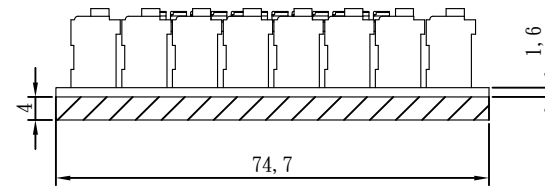
4個螺絲孔Ø3需貫通

剖面線地方為需做低溫低壓區塊
